KUNGL FLYGFÖRVAIRNINGEN	TEKNISK ORDER MÅ	Ordernummer 851-Å5
Fördel- ningsnr Ä 285/49	Stockholm den 27/9 1949 B. Jacobsson / G. Norén	Materieländr nr
Berör		
Upphäver		Ändrad jäml

Mrm 6b. Införande av glimlampa.

Monteringskiss

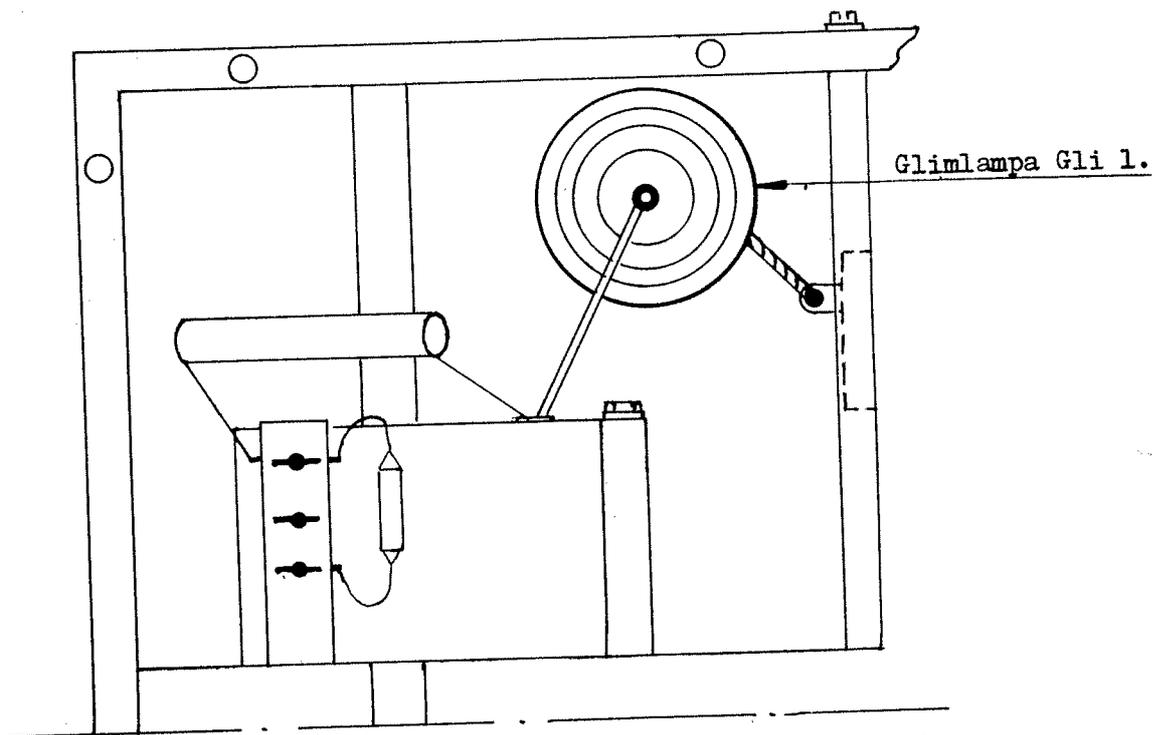
I mottagaren Mrm 6b (MKL-940B) har det i ett flertal fall förekommit att 1:a högfrekvenskretsen varit bränd. Orsaken härtill har varit, att högfrekvent växelspanning, som alstrats av närbelägen sändare, inkommit i mottagarens antenningång. För att begränsa spänningen över den avstämda kretsen till ca 75 volt skall en glimlampa införas enl nedan.

Arbetsgång:
Locket över avstämningseenheten avtages. En koppartråd \emptyset 1,5 - 2 mm lägges ett varv runt glimlampans sockel och fastlödes vid vridkondensatorns ej använda lödöra. Glimlampans andra kontakt förbindes med det jordade lödörat på omkopplaren. Locket över avstämningseenheten monteras.

Kopplingschema

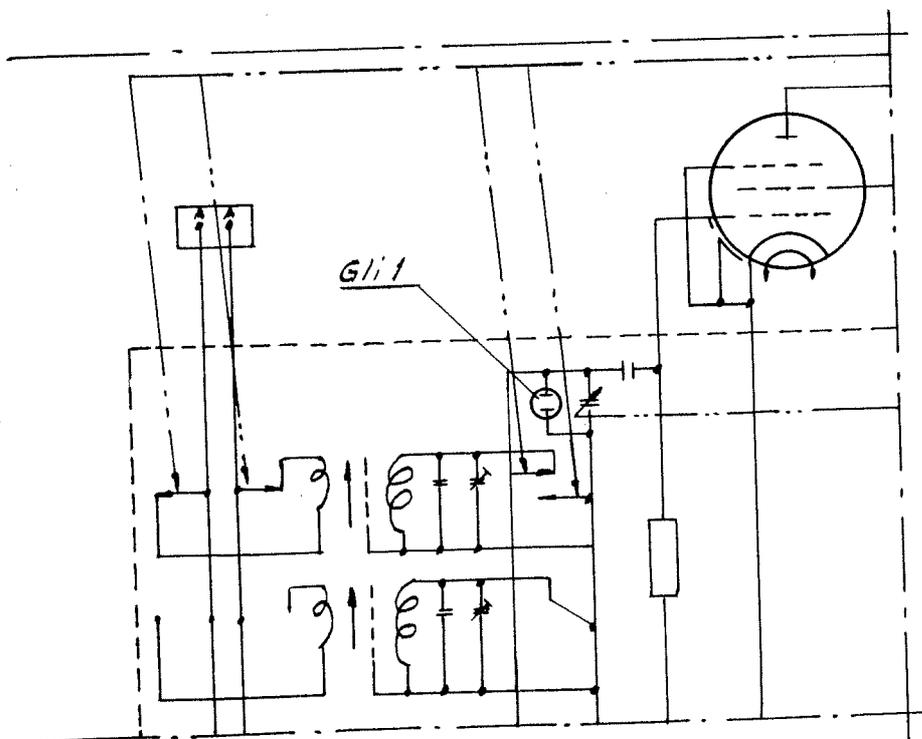
(I principschema M2-72308 inlagd glimlampa Gli 1)
